N/Réf. :	BSA20003_706_PUN	BERCHEM-SAINTE-AGATHE. Cité Moderne (arch. Victor Bourgeois)
Gest. :	BDG	(= classée comme ensemble)
Corr DPC:	P. Bernard/ E. Demelenne	<u>PERMIS UNIQUE</u> : Rénover lourdement 173 maisons dans le périmètre classé de la Cité Moderne : transformations intérieures des logements et restauration des parties classées (enveloppe, toitures, abords)
NOVA :	03/PFU/1865816	
Corr DU:	Alice Leussier	
	Verissimo Saldanha Denise

Avis conforme de la CRMS

Plans existant et projeté d'un des rez-de-chaussée de la rue de l'Entr'Aide (extr. du dossier de demande)

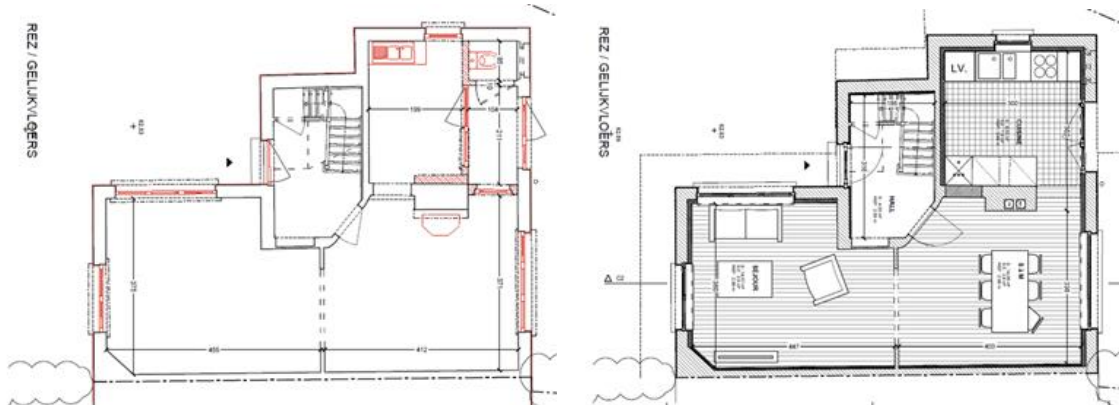
Situées avenue de l'Entr'Aide, 13-15 et 14-16, quatre maisons de type E ont vu leur porche orienté vers la rue refermé il y a déjà bien longtemps (date non précisée), afin de gagner probablement en sécurité et en superficie intérieure. La Commission avait demandé, dans son avis de principe, de rouvrir ces porches afin de retrouver le jeu originel des pleins et des vides. La demande actuelle reste de les maintenir fermés malgré tout, et ce pour des questions d'habitabilité, d'usage (ces porches n'abritent pas les entrées

principales des logements) et vu le risque que ces lieux ne deviennent que des espaces de dépôt et de rangement extérieur en tout genre.

- ✓ à propos des quatre porches avenue de l'Entr'Aide (type E), la Commission comprend et accepte la proposition de maintenir ces porches fermés afin de préserver la superficie actuelle. En effet, à la suite de la visite sur place, elle se rend compte que la fermeture de ces porches a été réalisée il y a bien longtemps au vu des types de châssis et d'enduit existants, que la restitution de ces porches ne répondrait plus aujourd'hui à une fonction (un espace couvert ouvrant sur la route serait vraiment peu qualitatif), que la perte de l'espace de ces porches impacterait largement l'habitabilité de logements déjà exigus et, enfin, que l'impact visuel du maintien fermé de ces quatre porches à l'échelle de cette cité n'est pas significatif,

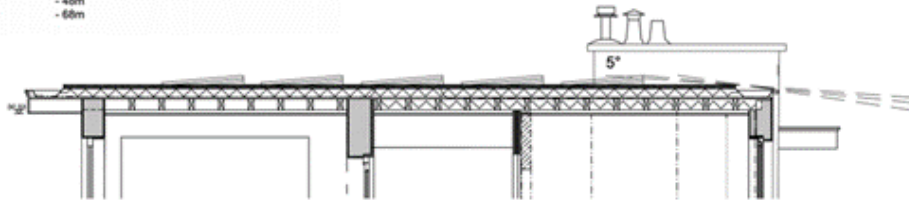
La réouverture des loggias aux étages supérieurs des maisons est accompagnée d'interventions de rehausse du sol des loggias pour des raisons d'étanchéité et d'isolation. Il faudra donc adapter la porte d'accès à ces loggias. Les solutions proposées sont variées, tantôt en réduisant la partie inférieure panneau-tée de la porte, tantôt en rendant l'imposte vitrée solidaire de l'ouvrant, tantôt en rehaussant le linteau de la porte pour placer la porte plus haut (pour les portes non visibles depuis l'espace public). Les solutions présentées sont adaptées aux divers cas de figure rencontrés afin d'être dénuées d'impact depuis la rue.

- ✓ elle marque son accord pour les propositions adaptées des portes et menuiseries dans le cadre de la réouverture des loggias des étages (types C, E et H),

Recul de plus de 60 m depuis l'avenue de l'Entr'Aide vers la rue de la Cité Moderne (extr. du dossier de demande)

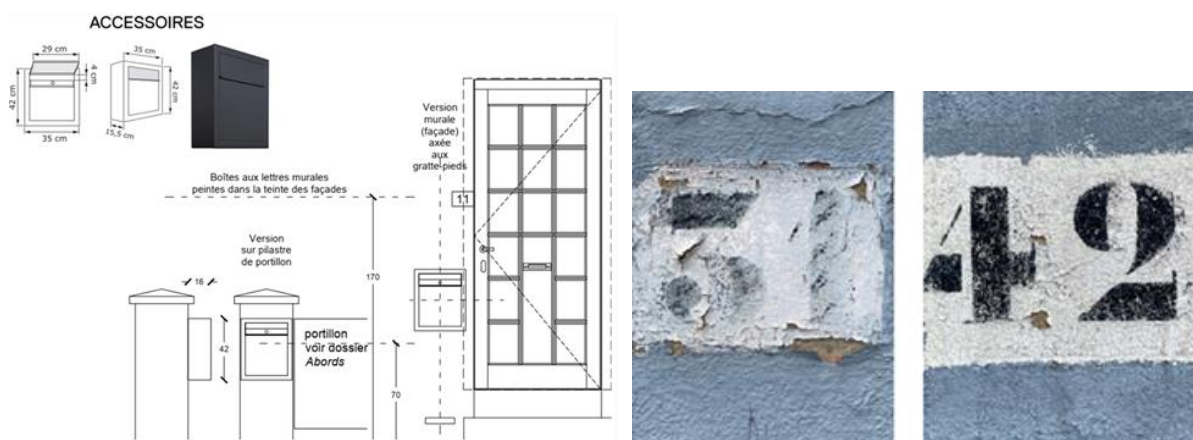
Comme demandé dans l'avis de principe, un *mock up* de panneau photovoltaïque a été réalisé et installé sur une toiture plate (ici, rue de la Cité Moderne, 31) bénéficiant d'un large recul, dans la perspective de l'avenue de l'Entr'Aide.

Panneaux solaire sur support ultra plat (5°)
 Encastré dans épaisseur du gravier de lestage
 placé à minimum 135cm de la rive
 Recul // rive - Visibilité / Recul // façade @ 165cm de haut
 135cm - 32m
 185cm - 48m
 235cm - 68m

- ✓ concernant les panneaux photovoltaïques, l'absence complète de visibilité a été confirmée avec l'installation du *mock up* (visite du 30/01/23). L'Assemblée valide donc cette intervention sur les toitures plates,

Projet de boîtes aux lettres et photo des numéros de police actuels (extr. du dossier de demande)

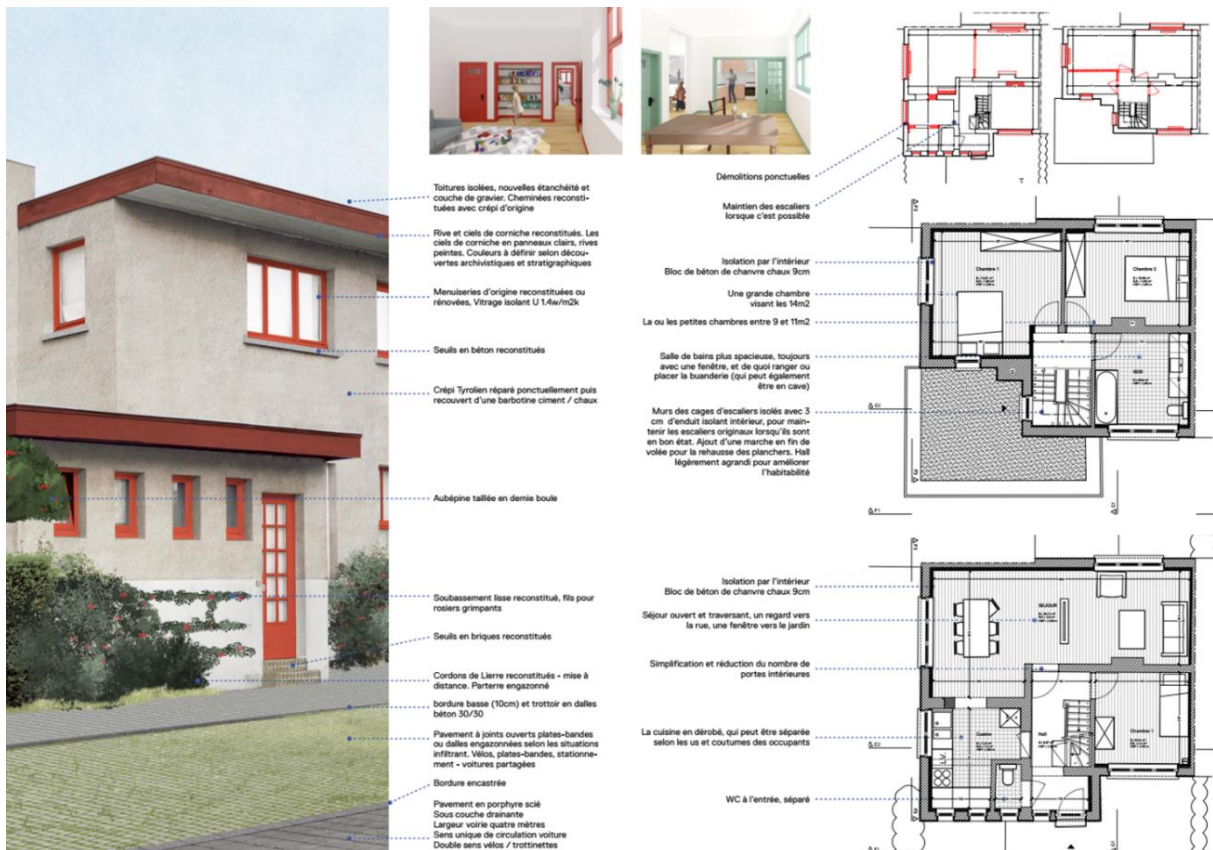
Dans la demande d'avis préalable, deux modèles de nouvelles **boîtes aux lettres** extérieures, conformes aux normes Bpost, étaient proposés : l'un en applique, pour les façades à front de rue ou devancées de

piliers maçonnés, l'autre sur piétement (assorti aux portillons tubulaires métalliques blancs des années 1960) pour les façades en recul non devancées de piliers. Sans s'opposer au principe de nouvelle boîte aux lettres, la CRMS ne validait pas le modèle avec élément tubulaire, parce qu'il était assorti aux portillons en métal que la CRMS souhaitait précisément voir remplacé par des modèles en bois.

A présent, le demandeur propose uniquement le modèle en applique. Ce qui a pour effet que les maisons en recul et non devancées de pilastres en maçonnerie recevront une boîte aux lettres appliquée sur leur façade.

Les **numéros de police** proposés s'inspirent des numéros peints au pochoir retrouvés sur place, sans savoir si ce principe ni si cette typographie sont d'origine.

- ✓ à propos des boîtes aux lettres, elle ne s'oppose pas au modèle proposé, mais demande, pour les maisons en recul, que les boîtes aux lettres soient à front de voirie. Cela permettrait non seulement de répondre à la réglementation Bpost en vigueur, mais aussi de minimiser le nombre d'accessoires appliqués à l'architecture, dans un but de mise en valeur. Cela implique, lorsqu'il n'y a pas de pilastres, de placer des boîtes aux lettres sur pied. Des boîtes aux lettres à piétement ont déjà été posées place des Coopérateurs. Afin de ne pas multiplier les modèles, elle demande de s'en inspirer,

- ✓ pour les numéros des maisons, les modèles choisis s'accordent relativement bien avec le bâti. Des recherches stratigraphiques pourraient être menées, mais en l'absence d'autres découvertes, les modèles proposés restent la meilleure option,

Portillons en bois à g. et tubulaire à dr. (vues anciennes, extr. du dossier de demande)

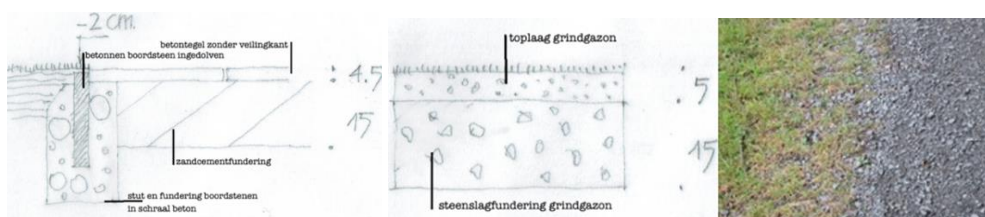
Aujourd'hui, de nombreux éléments tubulaires métalliques sont présents dans le site. Dans son avis de principe, la CRMS s'était prononcée pour la restitution de portillons en bois, comme à l'origine, et non pour le maintien de ceux en métal. Lors des dernières restaurations, les portillons ont été refaits en bois.

- de nombreux portillons tubulaires apparaissent foncés sur les photos anciennes. Ainsi, ils n'étaient pas peints en blanc lors de leur installation. Une couleur plus foncée les rendrait plus harmonisés au site,
- ces éléments sont très nombreux, de l'ordre de 250, et ont pour la plupart encore valeur d'usage. En outre, côté jardin, ces portillons sont assortis à d'autres éléments de mobilier ancien intéressants, également en tube métallique, tels que rambardes, supports de cordes à linge ou de plantes grimpanes,

- les portillons en bois sont difficiles à entretenir. Ces éléments sont très sollicités, particulièrement exposés aux intempéries et, faute d'entretien, se dégradent vite. Les portillons restitués ces dernières années souffrent clairement d'un manque d'entretien,
- ces nombreux éléments métalliques constituent une couche historique intéressante dans l'évolution de la cité-jardin, qu'il serait intéressant de conserver.

Il est donc demandé de maintenir et de restaurer les portillons et éléments métalliques et d'adapter leur couleur au résultat d'étude stratigraphique.

- ✓ pour les portillons, elle demande un compromis, à savoir restituer les portillons en bois côté rue, et maintenir les portillons tubulaires à l'arrière, en leur rendant une couleur plus en harmonie avec celles de la cité (à déterminer suite à l'étude stratigraphique),
- ✓ pour le revêtement des venelles, elle valide le principe de perméabilité des cheminements et leur surface convexe favorisant l'écoulement. Elle demande que les dalles 30/30 soient posées avec joint ouvert,
- ✓ elle souscrit à la nouvelle proposition de cabanon, qui sera mieux intégré à l'environnement paysager, même si leur taille reste d'une certaine ampleur
- ✓ à propos des haies, leur homogénéisation est indispensable, afin de prévoir une certaine intimité sans créer de rupture dans la continuité architecturale. Il convient d'établir des lignes directrices

Plan des venelles et jardins (extr. du dossier de demande)

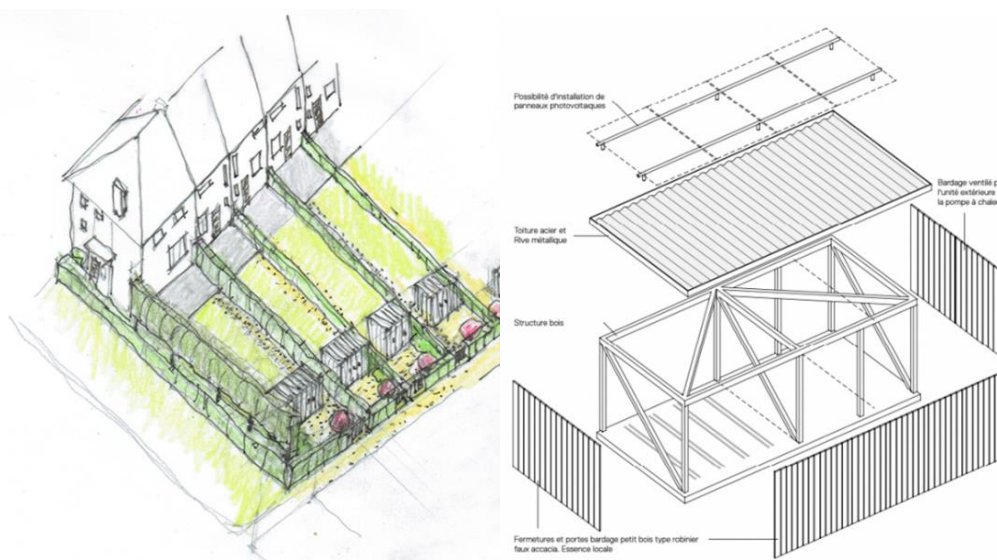
Le dossier apporte plus de détails au sujet de la réhabilitation et de la réouverture des venelles, dont le principe était déjà acquis. Ces sentiers étaient à l'origine en cul-de-sac et ne desservaient que les jardins. La venelle de la zone 5, aujourd'hui prolongée pour traverser l'îlot, retrouvera sa longueur originelle. Il est en outre prévu de rétablir les revêtements de sol d'origine, après inventaire des situations existantes, à savoir soit des dalles de béton 30/30, soit en gravier, soit en gazon renforcé (gazon sur mélange terre/pierres). Ces chemins seront perméables.

Cabanons de jardin : axonométrie projetée et détail (extr. du dossier de demande)

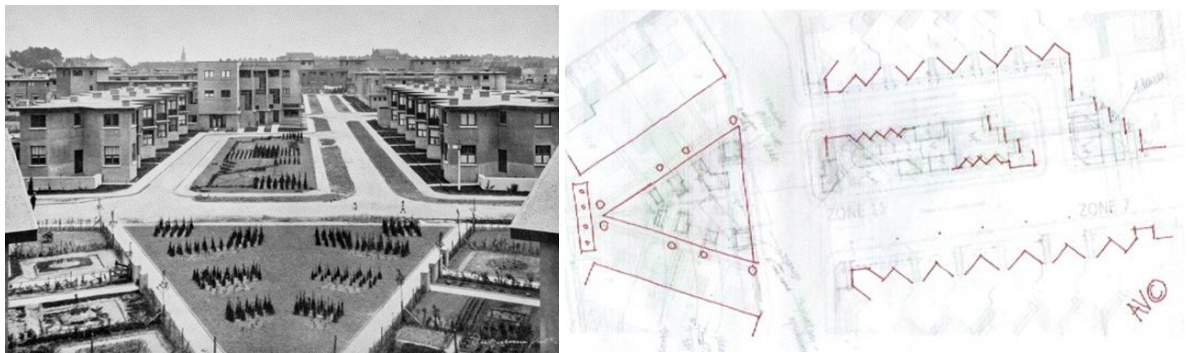
Si la CRMS avait validé le principe de cabanons en fond de jardins servant à abriter vélos, outils de jardin et pompes à chaleur, elle s’interrogeait sur leur superficie, leur couleur et leur matériau (métal), ainsi que sur l’ampleur de la zone minéralisée organisée tout autour.

- la taille standard a été revue à la baisse, à savoir 3x2m, soit 6m²,
- l’implantation : entrée tournée vers la venelle (ce qui facilite l’accès pour les vélos depuis la venelle et qui permet de faire pousser des plantes grimpantes/ de fixer un élément décoratif sur le mur du cabanon orienté vers le logement, offrant ainsi un arrière-plan au jardinet), en retrait par rapport aux haies afin de ne pas nuire à leur croissance ni à leur entretien, en fonction également de l’éventuelle présence d’arbres de valeur dans le jardin,
- les façades seront en thermowood (bois modifié thermiquement, qui va devenir rapidement gris).

- ✓ concernant le revêtement de sol aux abords des cabanons ou dans les jardins, elle avalise également le type de revêtement proposé mais demande d'éviter l'utilisation de liant hydraulique,
- ✓ à propos des plantations :
 - pour les rosiers, elle insiste sur le maintien des structures encore présentes si possible,
 - de manière générale, le projet est jusqu'à présent assez peu détaillé : elle demande de préciser la palette végétale qui sera utilisée, en fonction de l'inventaire détaillé de l'existant. Et, tout en étant dans un design structuré propre à l'Art Déco, il faut également préserver des plantes aux contours plus souples.
